VYSVĚTLENÍ ZADÁVACÍ DOKUMENTACE Č. 4, 5, 6 A 7 – 3. ČÁST
VYSVĚTLENÍ ZADÁVACÍ DOKUMENTACE Č. 8 A 10 – 2. ČÁST

„Rekonstrukce a modernizace Střední uměleckoprůmyslové školy keramické a sklářské Karlovy Vary – stavební práce“

Zadavatel v souladu s ustanovením § 98 a § 99 zákona č. 134/2016 Sb., o zadávání veřejných zakázek, ve znění pozdějších předpisů („ZZVZ“), poskytuje následující vysvětlení zadávací dokumentace.

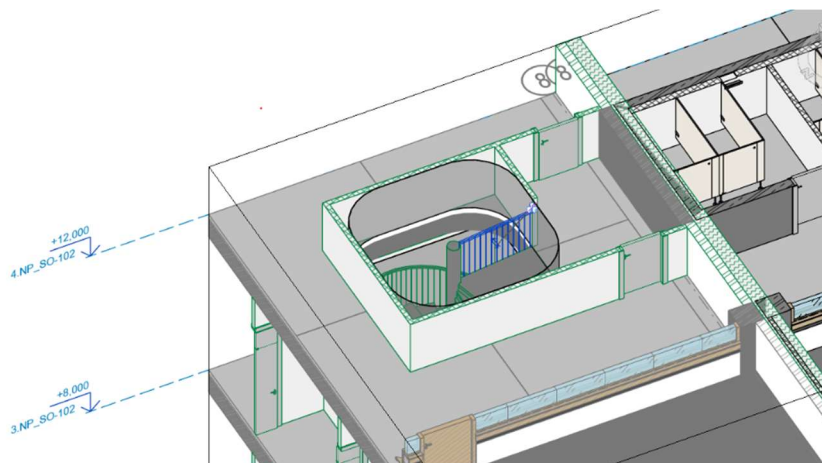
Dotaz č. 5 - Zámečnické výrobky:

– nacházíme rozpor mezi projektovou dokumentací a výkazem výměr u objektu SO 102, etapa I. V tabulce zámečnických výrobků (KVSUPS_DPS_ET01_SO102_D1.1_ASR-601_KNIHA ZAMECNIK):

- v tabulce se nacházejí výrobky, které jsme nedokázali dohledat ve výkaze výměr. Jedná se o výrobky ZV01.08, ZV01.23 a ZV05.18.
- u výrobku ZV05.01 (Instalační kryt) je v tabulce uvedeno 33 kusů ale ve výkaze výměr (list 003.01.08.03 – Zámečnické výrobky SO 102 I. etapa) je uvedeno 30 kusů.
- V tabulce je u výrobků ZV05.04.001 až ZV05.04.008 uvedený jiný rozměr, než je uveden ve výkaze výměr (list 003.01.08.03 – Zámečnické výrobky SO 102 I. etapa) Žádáme o kontrolu a revizi výkazu výměr.

Prvek ZV01.08

V dokumentu *KVSUPS_DPS_ET01_SO102_D.1.1_AS*R-601_KNIHA ZAMECNIK byla doplněna informace o tom, že je tento prvek součástí dodávky schodiště.

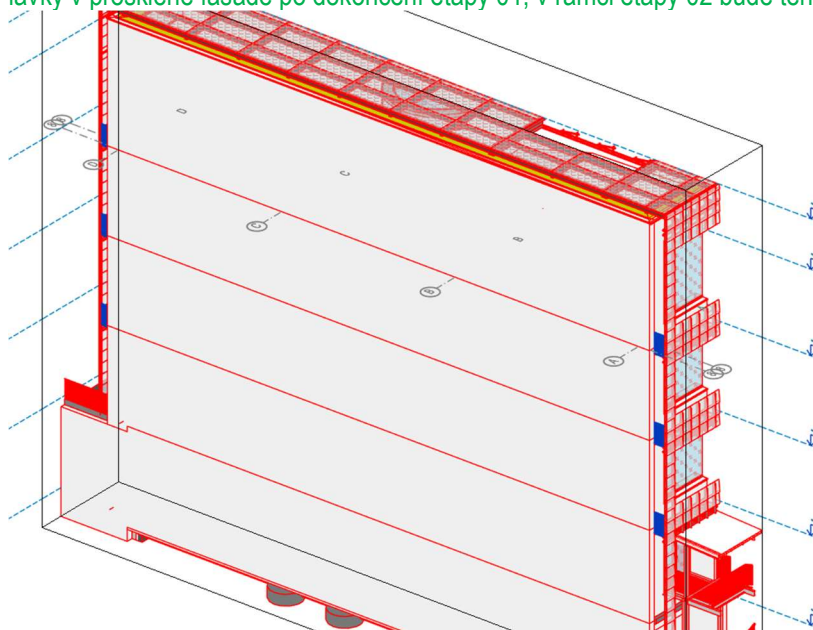
VV		~Vyměry získány z modelu.				
VV		Faze1?SI03?%[0] + 1				
VV		0,0 + 1			1,000	
99	K	SH03.01	Dodané točité schodiště ocelové, včetně nosné kce, včetně zábradlí, včetně povrchové úpravy, včetně kotvení, podrobná specifikace viz PD	ks	1,000	0,00
Pp		Dodane točné schodište oceľové, vrátane nošnej kcy, vrátane zábradiel, vrátane povrchových úprav, vrátane kotvenia, podrobna špecifikácia viz PD				
P		Poznámka k položke_v000d_ostřena?				
VV		~Vyměry získány z 3D modelu.				
VV		&Faze1?I&Sh03?%[0] + 1				
VV		0,0 + 1			1,000	
VV		Faze1 OcelovaKonstrukceSI03.04.Nq?Chs260X4?%[0]				
VV		0,0			0,000	
VV		Faze1NdZv+01.08.Nd?%[0]				
VV		0,0			0,000	
VV		Součet			1,000

Tento prvek skutečně v soupise prací chybí, byl doplněn v rámci navazující interní kontroly dokumentace projektantem po odevzdání čistopisu projektu. S ohledem na skutečnost, že jsou výkazy generované z modelu se tento prvek objevil v rámci VZD č.3 v tabulce výrobků a byl zahrnut do rozpočtu (list 003.02.06.03 – Zámečnické výrobky SO102 II.etapa, pol.č. 11). Jedná se o dočasné zábradlí, kterým bude opatřena volná hrana pochozí lávky v prosklené fasádě po dokončení etapy 01, v rámci etapy 02 bude tento prvek odstraněn.
